富士APR 主回路端子・ヒートシンク支持材変更のお知らせ

製品名	富士APR
シリーズ、名称	① 三相APR-Nシリーズ ② 単相APR-Vシリーズ
形式	① RPNW□□□□-□□-□□□/□□ ② RPVE□□□□-□-□□□/□□
変更内容	主回路端子と本体ヒートシンクを支持する絶縁材の材質を変更いたします。
変更箇所	付図①をご参照ください。
変更理由	現支持材の難燃性グレード変更のため。(UL94V-0 ⇒ 適用外)により、 難燃性グレード維持のため新支持材に変更します。
実施時期	2023年8月末出荷分より予定(自然切替。物量変動により時期が前後することがあります。)
添付資料	付図①
その他	本変更による、機能・性能・価格・UL認証の変更はありません

付図①

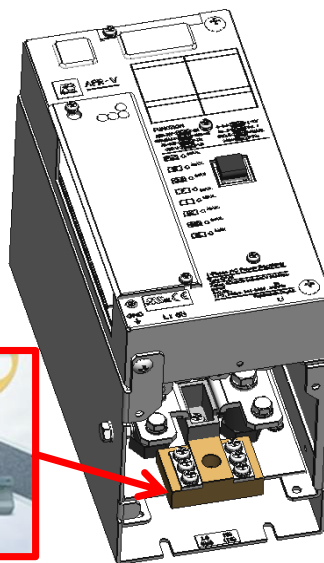
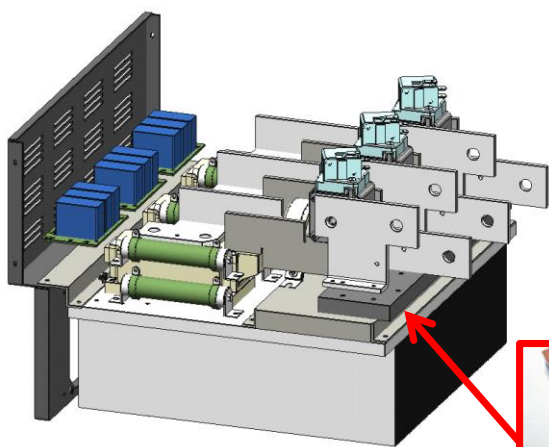
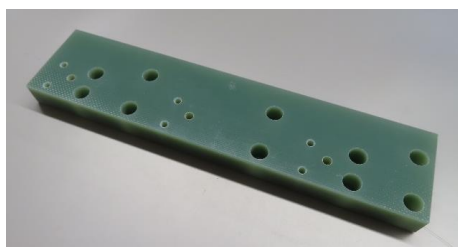
- ※ 標準品は、黒色
- ※ UL品は、茶色

※ 標準品/UL品: 共通部品(茶色)
